Veřejná zakázka:
„Rekonstrukce a modernizace DK POKLAD“

DODATEČNÉ INFORMACE K ZADÁVACÍM PODMÍNKÁM

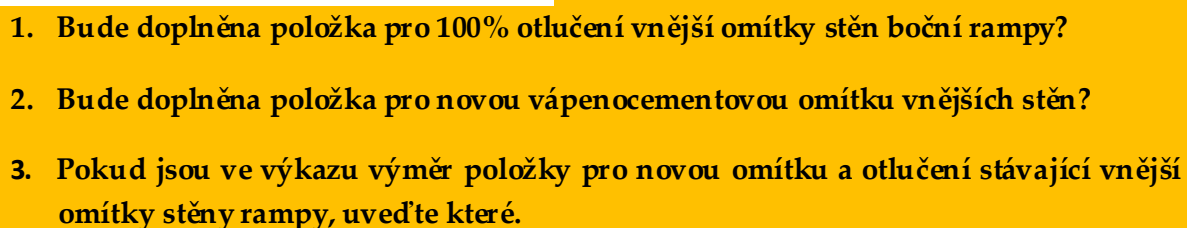
Boční rampa - vstup do 1.PP v části A – na stěnách má být dle legendy místností nová vápenocementová omítka. Z tohoto důvodu je nutno starou omítku otluout. V rozpočtu schází položka pro 100% otlučení vnějších stěn a novou vápenocementovou omítku vnějších stěn rampy.

Zadavatel upřesňuje, že v prostoru boční rampy - vstup do 1. PP v části A - povrchové úpravy stěn jsou plánovány opravy omítek, které jsou započítány v položkách č. 88, 57, 51. Další vápencocementové omítky nebudou do soupisu prací doplňovány.

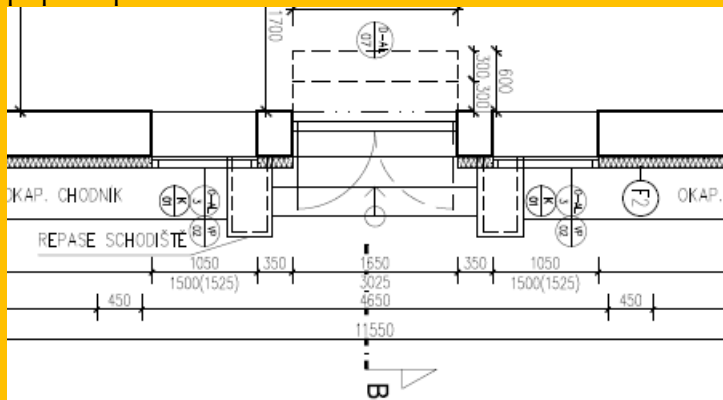
Boční vstup do části C – repase schodiště. V dokumentaci ani technické zprávě jsme nenašli popis repase schodiště.

1. Můžete popsat repasi schodiště?
2. Můžete uvést položky a výměry, ve kterých jsou řešeny úpravy – repase schodiště?

Zadavatel upřesňuje, že boční vstup do části C - repase schodiště a rampy - není součástí projektové dokumentace. Tyto stavební úpravy nejsou součástí předmětu veřejné zakázky.

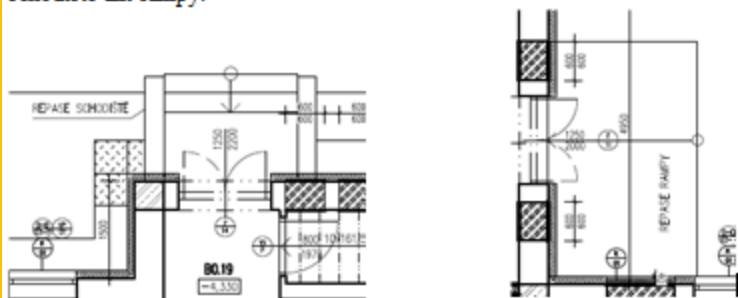
Boční vstupy do části B – v projektové dokumentaci ani technické zprávě není popis repase schodiště ani rampy.

1. Můžete popsat repasi schodiště a rampy?
2. Můžete uvést položky a výměry, ve kterých jsou řešeny úpravy schodiště a rampy?
